1. Remplacement du thermostat limiteur de fumées

2. Mise à jour de la carte PCU-193

3. Évolution de la version programme de la carte SCU 768-03 : de V3.6 à V3.8

3.2 Mise à jour de la version du programme - SCU 768-03

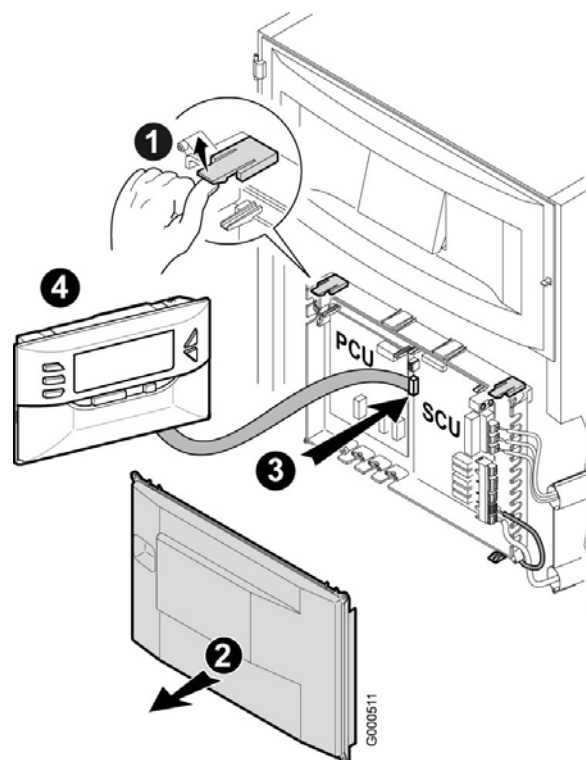
- ❶ Soulever la languette
- ❷ Retirer le capot de protection
- ❸ Raccordement de l'outil de programmation.
- ❹ Mettre la chaudière sous tension.
Mettre à jour de la version du programme en utilisant l'outil de programmation.

4. Amélioration du processus de soudure du corps de chauffe

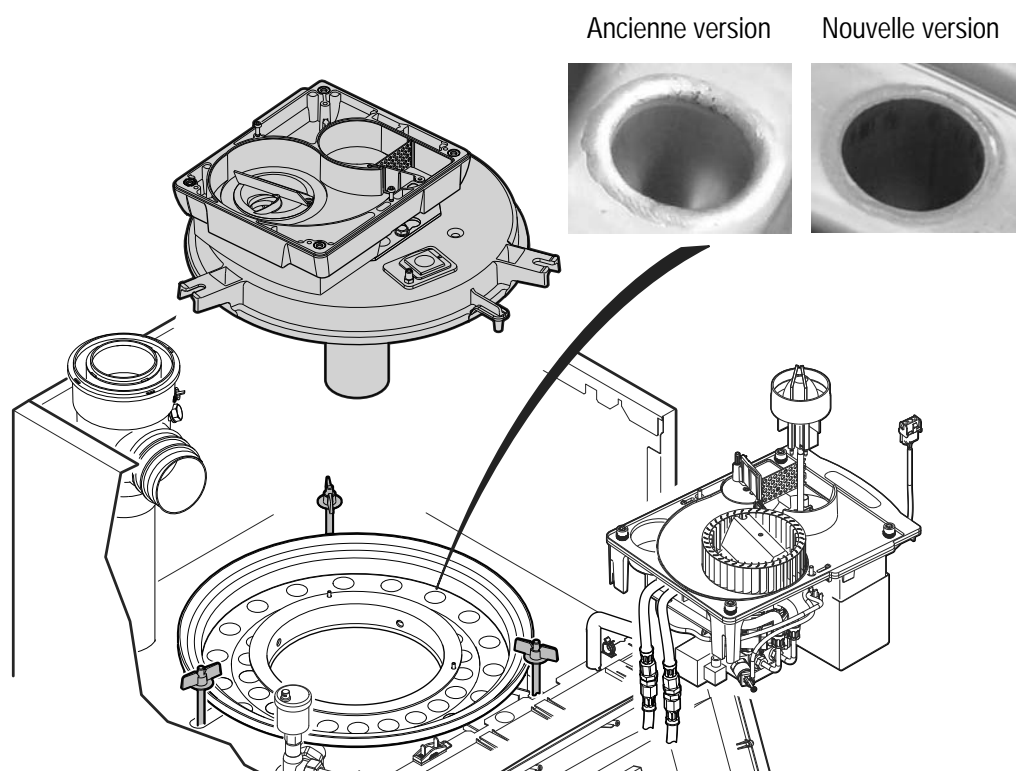
Le nouveau processus de soudure (laser) est visible au niveau des tubes du corps de chauffe (aspect lisse) :

5. Suppression du bouchon de fond de foyer (présent uniquement sur les version LS - Allemagne)

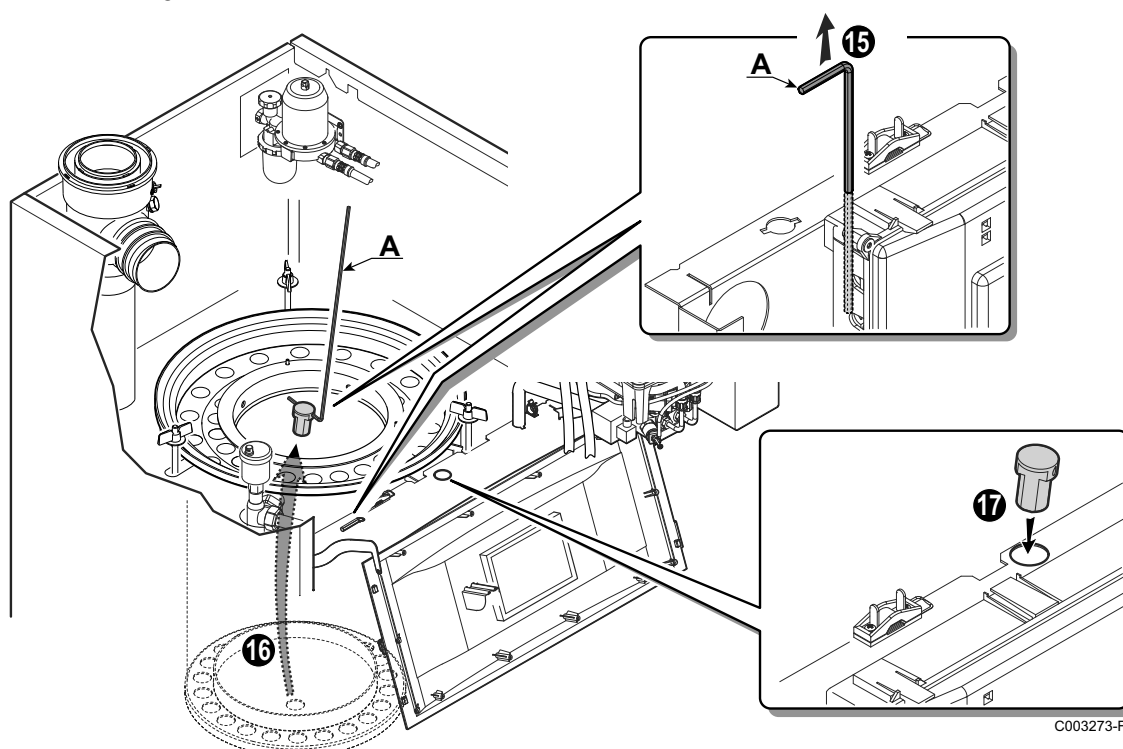
Les versions LS (Allemagne) comportaient un bouchon de fond de foyer, à retirer (à l'aide de la clé **A**) puis à remettre en place lors de l'entretien.

Les nouvelles versions de corps de chauffe ont un orifice modifié permettant un écoulement optimisé et ne comportent plus de bouchon.
